**Modulo per la presentazione delle controdeduzioni per i piani/programmi/progetti sottoposti a procedimenti di valutazione ambientale di competenza statale**

**presentata dalla Sig.ra Giovanna Antonucci e recepita al prot. del MASE n. 0064244 del 04/04/2024. Relativa al progetto con ID\_VIP: 10631 denominato "CAMMARATA".**  
**Proponente: NVA S.r.l.**

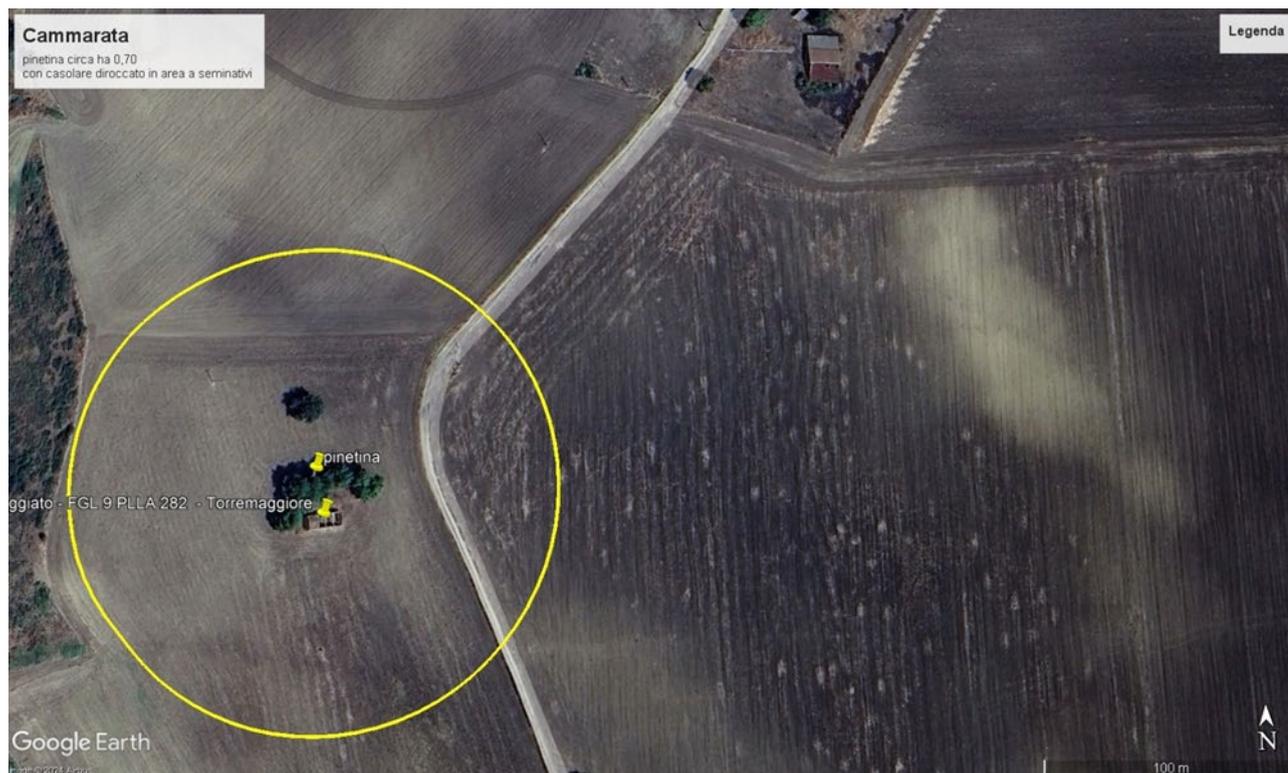
**Controdeduzioni all'osservazione 3)** il tracciato della viabilità da realizzare per il raggiungimento dell'aerogeneratore n. 31 è stato progettato, come del resto la viabilità dell'intero progetto "Cammarata", in funzione della riduzione delle interferenze con la vincolistica presente nell'area e sfruttando per quanto possibile la viabilità esistente. A riguardo si fa presente che il tracciato evidenziato in fig. 3a, definito "viabilità rurale già esistente", non risulta in realtà esistente per tutta l'interezza della linea gialla con la quale è riportato in figura, inoltre per la porzione esistente non risponde comunque ai requisiti richiesti dall'impiego in funzione del parco eolico in progetto ed infine ricade in gran parte nella fascia di rispetto di 150 m del Fiume Staina, vincolata con R.d. 20/12/1914 n. 6441 in G.U. n.93 del 13/04/1915.
